伊方発電所3号機

火災感知器追設工事に係る設計及び工事計画認可申請並びに  
使用済燃料乾式貯蔵施設設置工事に係る設計及び工事計画変更認可申請  
のコメント回答について

令和5年2月21日

四国電力株式会社

## 令和4年12月15日 第1101回原子力発電所の新規制基準適合性に係る審査会合 コメント

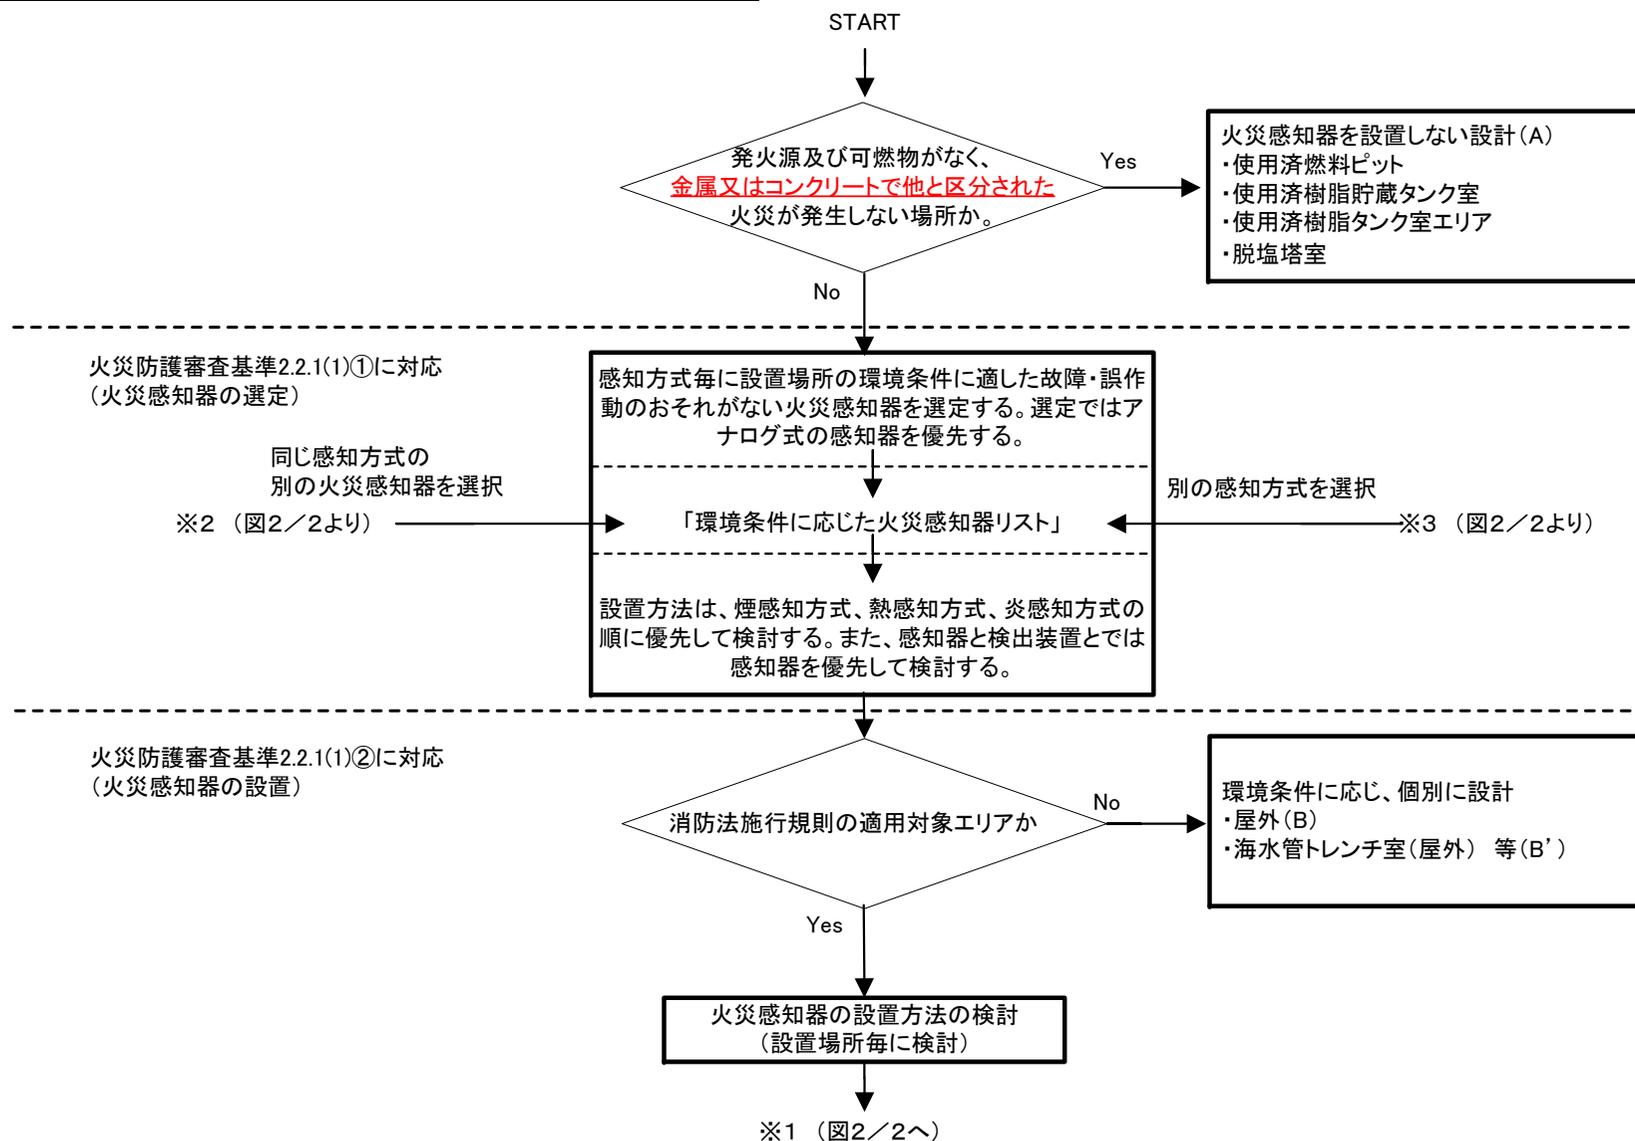
コメント内容	対応	説明
火災感知器を設置しない場所の判断に用いている「他との区分」の考え方について説明すること。	「他との区分」は、 <u>金属又はコンクリート壁で囲まれた火災区域及び火災区画</u> とする。	P3
感知器の選定と設置の両方において、放射線の影響等が考慮されているため、整理すること	感知器設置について改めて整理した結果、「 <u>作業員の個人線量が法令で定める線量限度を超過するおそれがある</u> 」を判断基準に追加する	P4
煙感知方式の光電式分離型、熱感知方式の差動分布型の選定の考え方について、説明すること。	煙感知方式については、 <u>原則スポット型を優先するが、広い空間で障害物がなく、側壁面に設置することで保守性に優れる場所においては、光電式分離型を選定</u> する。熱感知方式の差動分布型については、使用場所がないことからリストから削除する。	P5
火災予防上支障がない火災感知器の設置について、原子力発電所においても適用できるかの観点で説明すること	各方法において、 <u>火災感知に支障がないことと、原子力発電所においても適用できる</u> ことを説明する。	P6 P7
格納容器オペレーティングフロア高所に設置する煙感知器について、環境条件も踏まえて、自主的に設置する考え方について説明すること	格納容器オペレーティングフロア高所は、 <u>プラント運転中は被ばく防止の観点から立入禁止</u> 設定をしている場所であり、 <u>アナログ式煙感知器の万一の放射線影響による故障も想定</u> し、機種異なる非アナログ式煙感知器を予備として自主設置する。	P12
使用済燃料ピットエリアの煙感知器設置における異物混入リスクの評価について説明すること。	煙感知器は、火災感知性を確保しつつ、 <u>使用済燃料ピットからの離隔の確保により、設置又は保守時における異物混入リスクの低減に大きく寄与できる</u> 方法により設置する。	P14

##### ○脱塩塔室を含む火災区画の見直し

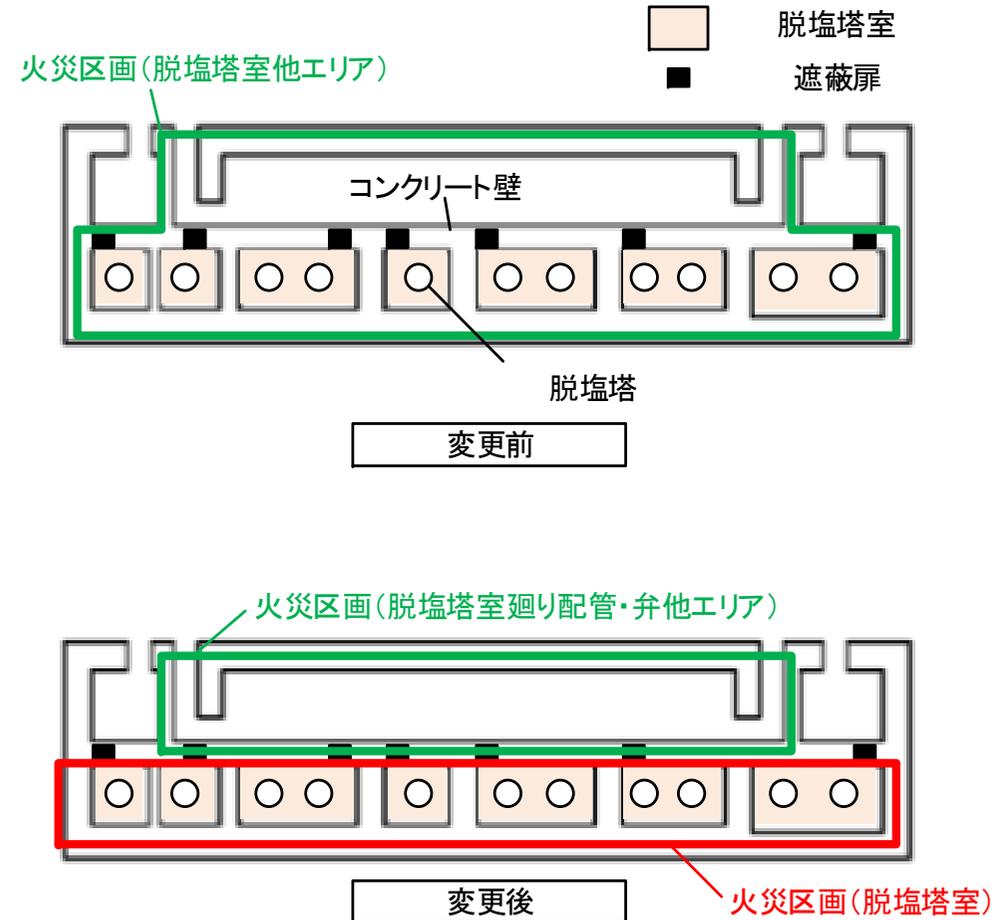
- ・今回の火災感知器設置にあたり、脱塩塔室エリアの壁の設置状況及び設備の配置状況を確認した。
- ・脱塩塔室は常時立入禁止場所として設定していること、脱塩塔室と脱塩塔室以外とはコンクリート壁又は遮蔽扉で区切られていることから、火災区画設定の考え方も踏まえ、脱塩塔室と脱塩塔室以外で火災区画を分割することで、より適切な火災区画区分となると判断した。このため、本申請に合わせて火災区画の見直し(適正化)を実施する。
- ・火災区画変更に伴い、分割した2つの火災区画における火災発生防止、火災の感知及び消火並びに火災の影響軽減について再評価し、火災区画見直しに伴う影響がないことを確認した。
- ・次ページでは、火災区画変更後の脱塩塔室における火災感知器設計について示す。

#### C— (イ)取付面の高さが消防法施行規則第23条第4項で規定される高さ以上の場所

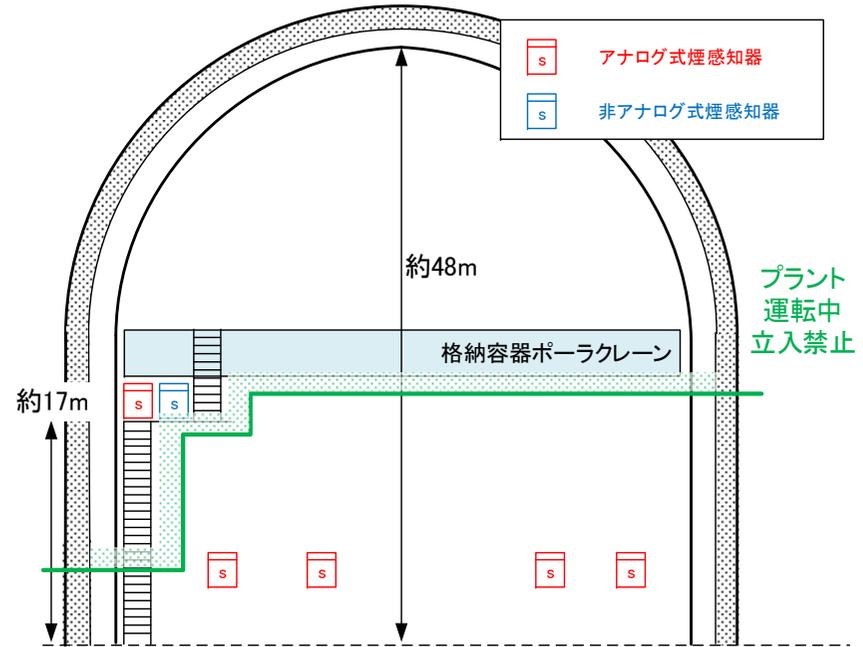
火災区域区画状況	・取付面の高さが消防法施行規則第23条第4項で規定される高さ20m以上の場所であり、消防法施行規則第23条第4項に従い煙感知器及び熱感知器を設置できない
火災感知器の選定・設置	煙感知器： アナログ式煙感知器を以下の場所に設置し、もれなく確実に火災を感知する ①オペレーティングフロアの煙の流路上で有効に火災を感知できる場所に設置 ②格納容器ポーラクレーン昇降タラップ付近に設置
	炎感知器： 非アナログ式炎感知器を消防法施行規則のとおり設置する

- ・格納容器ポーラクレーン昇降タラップ付近は、**プラント運転中は被ばく防止の観点から立入禁止設定**をしている。そのため、プラント運転中において、格納容器ポーラクレーン昇降タラップ付近の煙感知器が故障した場合、煙感知器取替等の対応ができない
- ・煙感知器故障時においても火災感知が可能なよう、格納容器ポーラクレーン昇降タラップ付近に、**煙感知器を予備として自主設置**する。
- ・自主設置する煙感知器は、アナログ式煙感知器の万一の放射線影響による故障も想定し、**機種異なる非アナログ式煙感知器**とする。

#### ○燃料取扱棟を含む火災区域及び火災区画の見直し

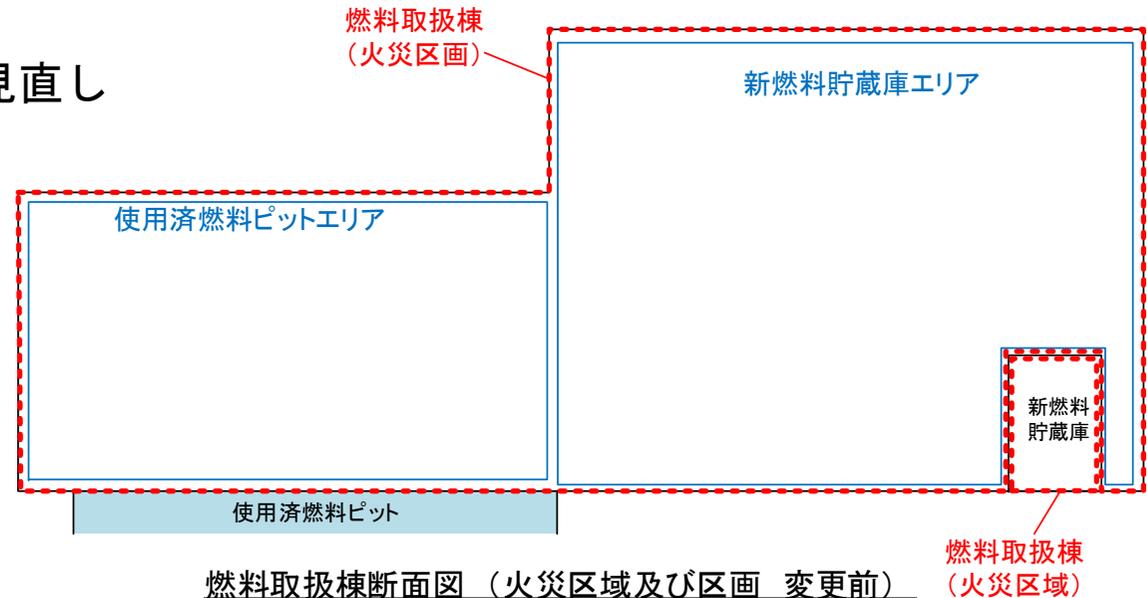
- ・使用済燃料ピットエリアを含む、燃料取扱棟における火災感知器設計にあたり、燃料取扱棟内の区画、設備配置状況を確認した。
- ・燃料取扱棟と同一フロアにあり、燃料取扱棟内の一部に設置されている新燃料貯蔵庫について、その内部には火災感知器を消防法施行規則第23条第4項のとおり設置できる取付面はない。

- ・仮に新燃料貯蔵庫内での火災を想定した場合は、燃料取扱棟内の火災感知器にて火災を感知し、消火活動を行うこととなる。この火災感知から消火に至る一連の流れは、燃料取扱棟内で火災が発生した場合と新燃料貯蔵庫内で火災が発生した場合とで変わるものではないことから、燃料取扱棟(火災区画)と新燃料貯蔵庫(火災区域)をまとめて1つの火災区画とすることで、より適切な火災区画区分となると判断した。
- ・火災区画変更に伴い、火災発生防止、火災の感知及び消火並びに火災の影響軽減について再評価し、火災区画見直しに伴う影響がないことを確認した。
- ・次ページでは、火災区画変更後の燃料取扱棟における火災感知器設計について示す。

##### ○使用済燃料ピットの異物混入防止管理を考慮した煙感知器配置

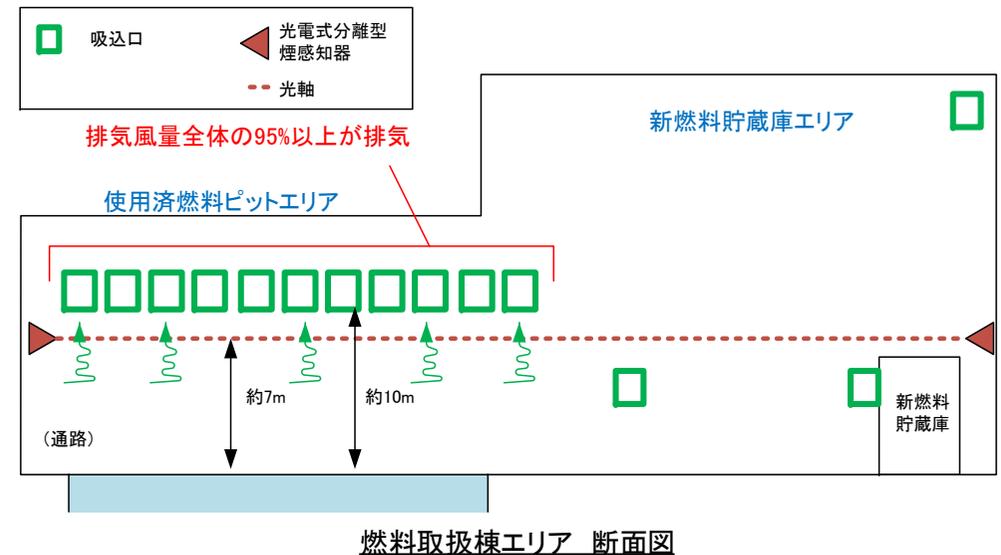
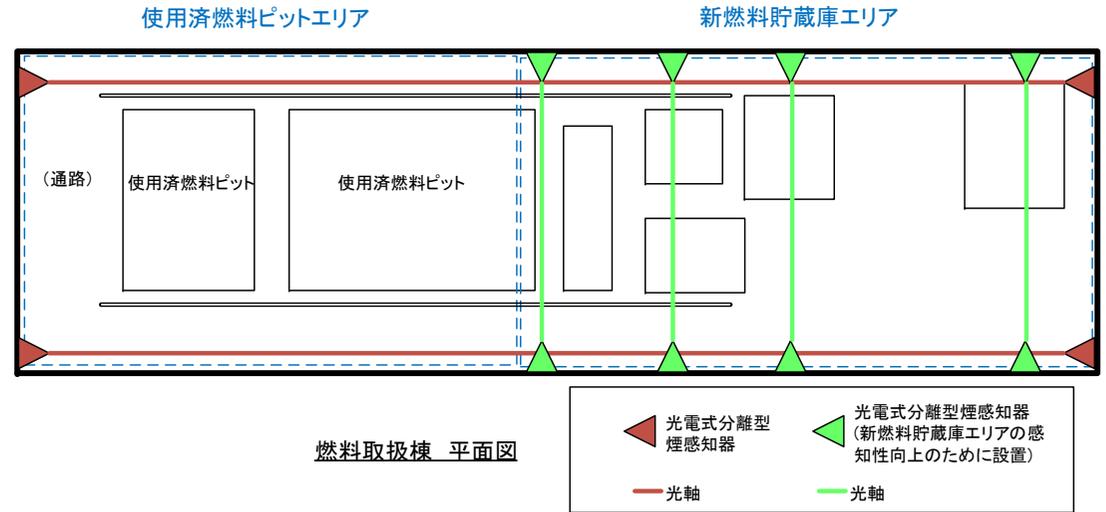
・使用済燃料ピットエリアは、持込品員数管理や養生処置等の異物混入防止対策を行うエリアであるが、使用済燃料ピットへの異物混入リスクを完全に払拭することは難しく、僅かながらにリスクが残存することから、異物混入のリスクを極力低減できるよう、煙感知器の配置検討が必要。

・煙感知器は、感知性を確保しつつ、使用済燃料ピットからの離隔の確保により、設置又は保守時における異物混入リスクの低減に大きく寄与できる設置が可能な光電式分離型煙感知器を選定し設置する。

・燃料取扱棟の空気流は、片側に吹出口、反対側に吸込口が並べられており、空気の流れ方向は一定。また、燃料取扱棟の排気風量全体の95%以上は、使用済燃料ピットエリア側の吸込口から排気される

・火災発生時の煙は、空気流を考慮すると使用済燃料ピットエリア側の吸込口近傍に集まると考えられることから、光電式分離型煙感知器により、もれなく確実に火災を感知することができる。

炉内核計装用シンプル配管室 断面図

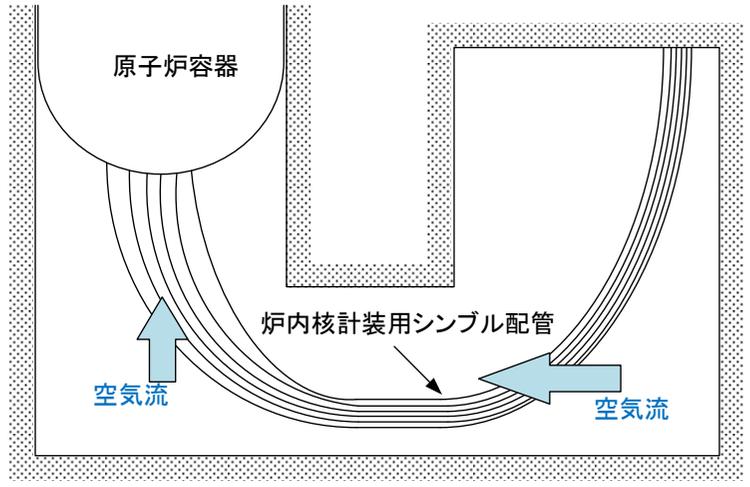
<p>火災区域区画状況</p>	<ul style="list-style-type: none"> <li>・原子炉容器下部の特殊形状であり、有効な感知器取付面がない。</li> <li>・原子炉容器下部であり、プラント運転中の放射線影響が非常に大きく、非アナログ式煙感知器及び炎感知器を選定できない。</li> <li>・プラント停止中においてシンプル配管を原子炉容器内からシンプル配管室へ引き抜いている期間は、高放射線環境となり作業員の被ばく管理を考慮する必要がある。</li> </ul>
<p>火災感知器の選定・設置</p>	<p>煙感知器： 空気流の流出先であるループ室の煙感知器を兼用する</p> <p>熱感知器： 非アナログ式の熱感知器を取付可能な面に設置する</p>

- ・非アナログ式煙感知器は、プラント運転中の放射線影響が非常に大きく、故障が懸念されるため、選定できない。
- ・空気吸引式煙検出装置については、網羅的に煙を感知するために必要な配管敷設等の工事が極めて大きく、設置又は保守に期間を要することから、火災感知器の設置又は保守時における作業員の個人線量が、法令で定める線量限度を超過するおそれがある
- ・このため、空気流を考慮し、ループ室の非アナログ式の煙感知器及びオペレーティングフロアのアナログ式の煙感知器を兼用することにより、炉内核計装用シンプル配管室の火災をもれなく確実に感知できる。
